Oggetto: DET-AMB-2022-2345 del 10/05/2022 – Soc. Agr. Santamaria S.r.l. Stabilimenti in Loc. Bivio Montegelli nei Comuni di Mercato Saraceno e Sogliano al Rubicone (FC) – Invio Integrazioni alla Procedura di Verifica di Assoggettabilità a VIA

Si chiede, quindi, di sostituire la parte della relazione tecnica di screening da pagina 79 a pagina 82 con il paragrafo seguente (evidenziate in rosso le parti variate).

A seguito delle richieste di integrazioni pervenute in data 15/07/2024 tramite pec, con la presente si riporta in rosso la richiesta ed in nero la risposta.

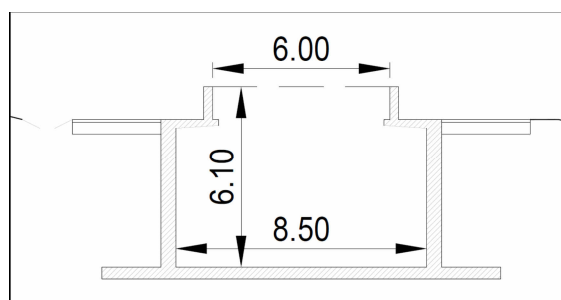
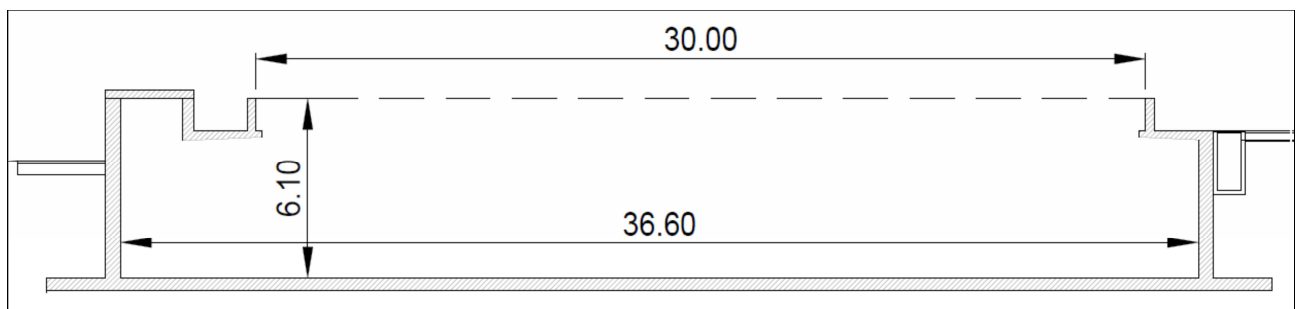
a) dimensioni (lunghezza, larghezza, profondità) della ex vasca di biodigestione (è la n. 17 nella planimetria specifica dell'impianto di depurazione del riesame AIA), in quanto nella relazione di 2° livello è solo indicato che ha una superficie emissiva di 180 m^2 ;

Il manufatto è costituito da una vasca in c.a. parzialmente interrata e con altezza massima dei muri perimetrali fuori terra di circa 2 metri.

La vasca nella parte interrata ha una superficie maggiore rispetto a quella fuori terra, le dimensioni effettive, al netto dei muri perimetrali, sono pertanto:

- superficie della parte fuori terra (emissiva): $30\text{m lunghezza} \times 6\text{m larghezza} = 180\text{mq}$
- superficie della parte interrata: $36,60\text{ lunghezza} \times 8,50\text{ larghezza} = 311,10\text{mq}$

L'altezza complessiva della vasca è di 6,10m

Si riportano di seguito le sezioni della vasca con indicate le rispettive quote.

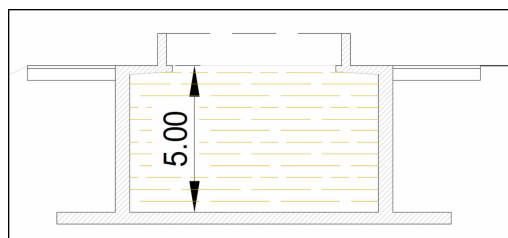
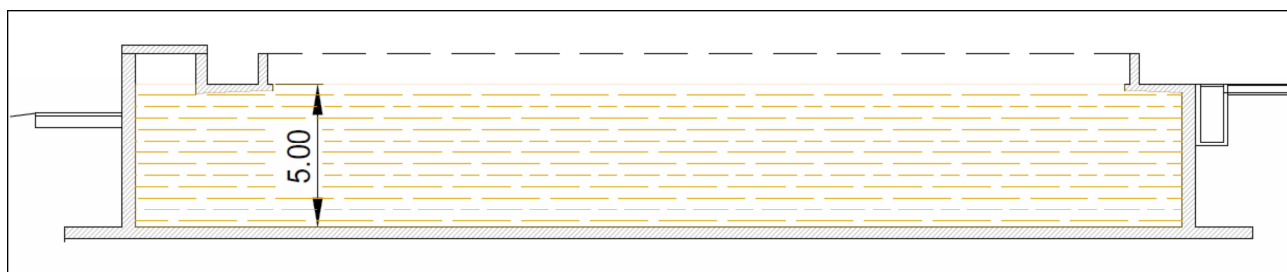
b) modalità di stoccaggio dei fanghi nella vasca: fino a quale livello viene riempita; con quale frequenza viene svuotata (nella relazione tecnica è scritto: stoccaggio in vasca del fango dopo flottazione per il tempo necessario); nei periodi in cui non si può fare lo spandimento come viene gestito il materiale. Valutare conseguentemente gli impatti generati nella situazione peggiorativa;

Il livello massimo di riempimento della vasca, al netto del franco di sicurezza del 10%, sarà fino alla quota di 5,00 m. Durante la stagione agronomica si prevede una frequenza di svuotamento circa ogni 15 giorni, variabili in funzione delle condizioni agronomiche e climatiche. Lo svuotamento del fango accumulato in tale periodo avverrà in un tempo di circa 2/3 ore.

Durante il periodo di divieto dello spandimento il materiale rimarrà stoccato all'interno della vasca. Infatti la capacità massima di stoccaggio della vasca è di 1772 mc che, al netto del franco di sicurezza diventa di 1555 mc utili, che risulta sufficiente rispetto al volume prodotto nei 120 giorni di divieto allo spandimento che corrisponde, considerando anche il contributo dell'acqua piovana, qualora si adottasse la copertura flessibile dello stoccaggio, a 1.275 mc, ovvero:

- 10,4 mc/gg di fango di supero * 120 gg = 1.248 mc
- 450 mm (corrispondente alla meta delle precipitazioni medie annue in Emilia-Romagna nel periodo di riferimento 1991-2020) * 180 mq (superficie vasca)/365 gg* 120 gg = 27 mc.

Si riportano di seguito le sezioni della vasca con evidenziato il volume al netto del franco di sicurezza.
